改善箇所説明図

基準不適合発生箇所

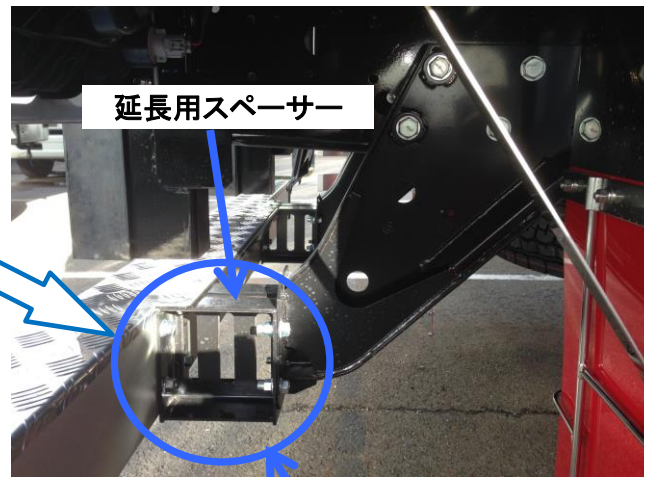
バン型荷台の後部突入防止装置において、延長用スペーサーを取付けるボルトの締付けトルクが不適切なため、シャシメーカーが定める締付けトルクに対して不足しているものがある。

全車、延長用スペーサーの有無を確認し、延長用スペーサーを装着している車両は、正規の締付けトルクでの増し締めを実施する。
